סדר יום ועדת שימור	
תאריך	19/01/2025 - יט טבת תשפ"ה
סוג דיון	ועדה לשימור
מספר ועדה	2025/18
מספר תיק שימור	6841

נתונים כלליים	
כתובת (רחוב + שכונה)	הרב ברודי 20, ארנונה
שם המבקש	ברלב דן
סיבת הפניה	תמ"א 38/1 - תוספות בניה
מספר תכנית	15842
סמכות	ועדה מקומית
איש קשר מחלקת שימור	הנדסאית אדריכלות חיה מרסיאנו

נתונים כלליים	
כתובת	יפו 175 – 189 מתחם הרכב
שם המבקש	הלל מלונאות בע"מ
סיבת הפניה	שימור מבנים וריכוז זכויות במגדל
מספר תכנית	תב"ע 1186584
סמכות	ועדה מחוזית
איש קשר במחלקת השימור	הנדסאית אדריכלות חיה מרסיאנו

4. מבנה G,F

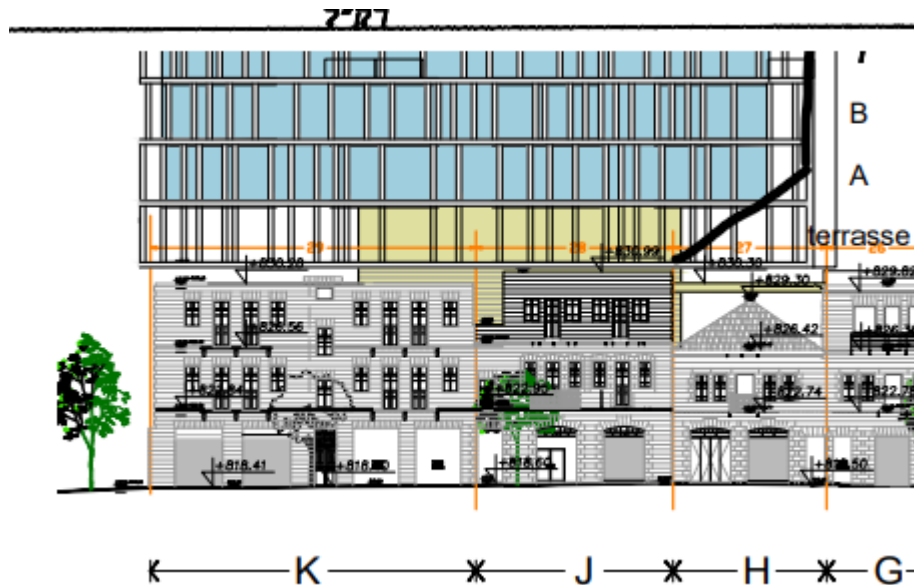
החזית האחורית כוללת מגדל מדרגות היסטורי ומתחתיו בור מים. בנוסף, נבנו חלקי מבנים במהלך השנים המסתירים את החזית המקורית. בחצר עצים בוגרים.

סוכם כי יפורקו התוספות המאוחרות פרט למגדל המדרגות ובור המים. נבקש לבטל את הבינוי המוצע בחצר. החצר תישמר כולל העצים ותשמש את המסחר לכיוון יפו

כחצר מסעדה לדוגמא. ניתן לאפשר גישה גם מצד המסילות באמצעות מדרגות וגישה נגישה דרך מבנה E.

5. מבנה H –

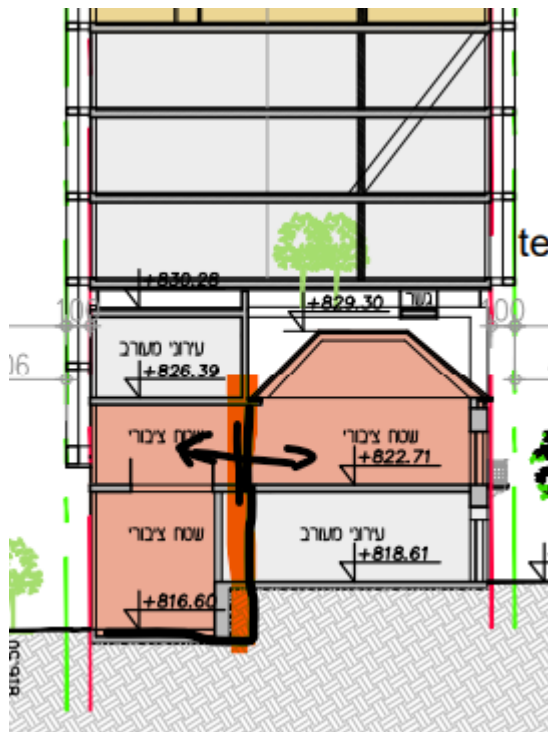
מבנה בן 2 קומות וגג רעפים. בתכנית מוצע המבנה להריסה פרט לחזית לרחוב יפו ושחזור גג הרעפים. המגדל המוצע מרחף מעל גג הרעפים בגובה סמוך לרכס הגג. א. בסקיצה הראשונית הוצע ריחוף משמעותי יותר מעל המבנה. נראה שהשינוי ליצור גג שטוח מעל המבנה ההיסטורי מעט חוטא לרעיון הראשוני וסוגר את המבנה בתוך קופסא כך שרעיון הריחוף לא מובן. יש להציג חלופה אחרת. מסומן רעיון לדוגמא –

ב. יש לשמור חזית אחורית כך שהגג המשוחזר ייתמך על ידה. החזית האחורית פונה אל אזור ציבורי והגיוני לשמור אותה גם אם היא נבלעת בבניין החדש. חזית זו תפריד בין האזור הציבורי לאזור הפרטי בקומת הקרקע. ניתן לשקול פירוק והרכבה של חזית זו.
